中型トラック 原動機（EGRクーラ）のリコールについて

（届出日：令和4年12月1日 開始日：令和4年12月2日）

リコール番号 5244

令和4年12月1日、UDトラックス株式会社に車両を供給しているいすゞ自動車株式会社が下記のリコールを国土交通省に届出しました。

改善箇所説明図

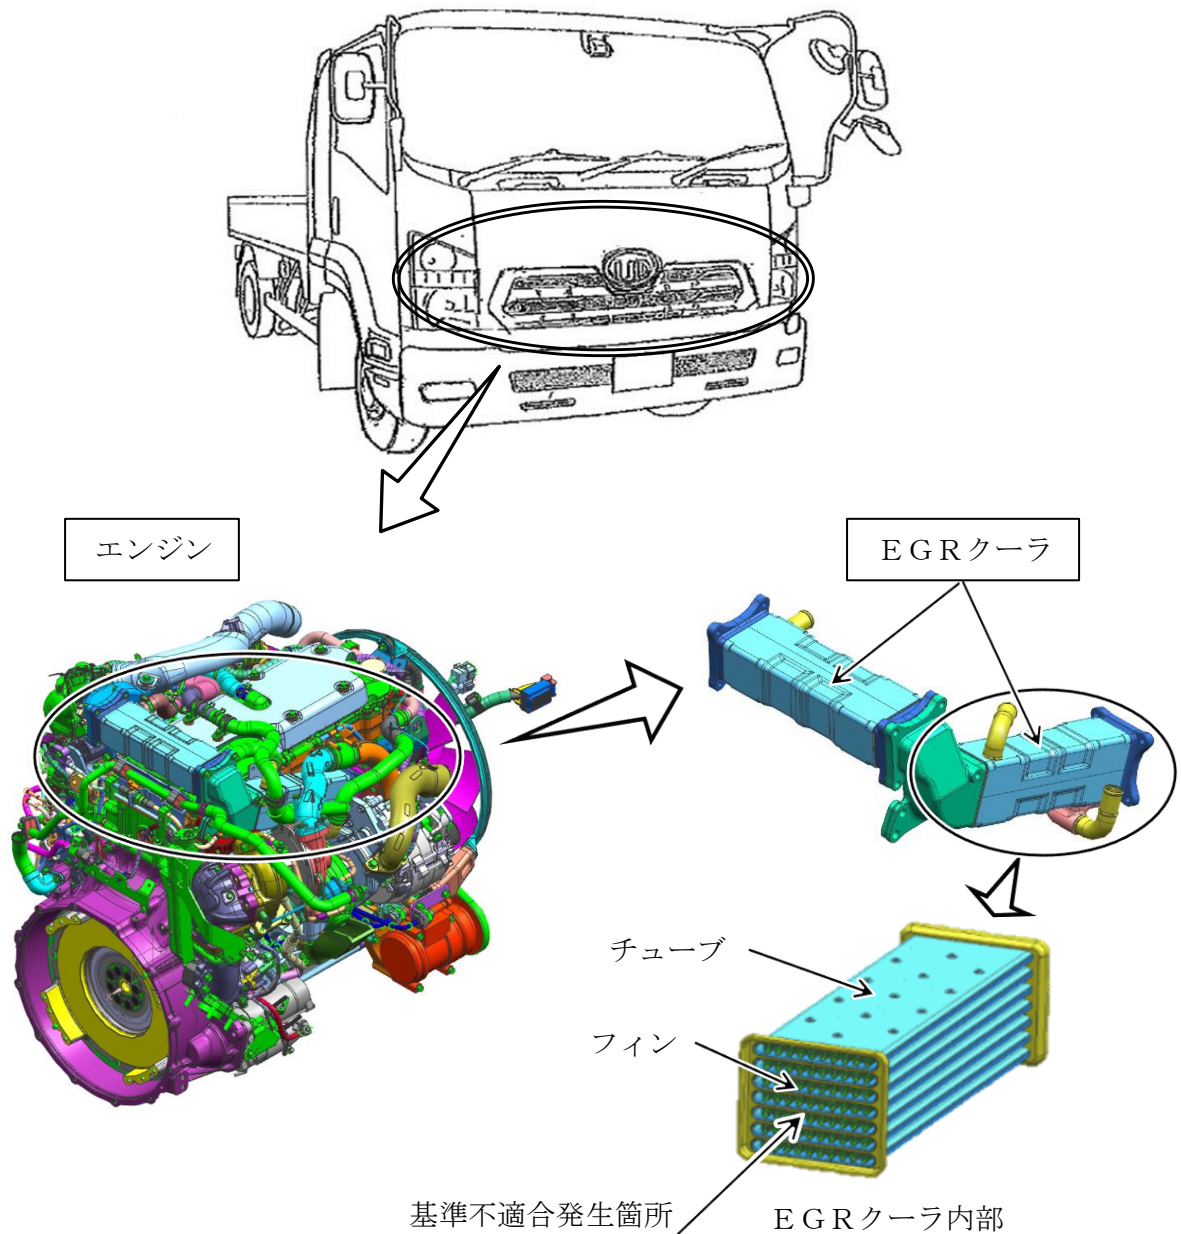
排気ガス再循環装置のEGRクーラにおいて、フィンの材質が不適切なため、排気ガス通路（チューブ）にフィンがろう付けされていないものがある。そのため、そのまま使用を続けると、チューブに亀裂が生じ、冷却水経路に排気ガスが侵入して冷却不良となり、最悪の場合、オーバーヒートに至るおそれがある。

改善の内容；
全車両、EGRクーラを良品に交換する。また、特定の故障コードが確認された場合は、エンジンを交換する。

識別： 助手席側ドア開口部のシリアルナンバープレート下中、または、運転者席左側ドア開口部のシリアルナンバープレート下中に識別シール（橙色）を貼付する。
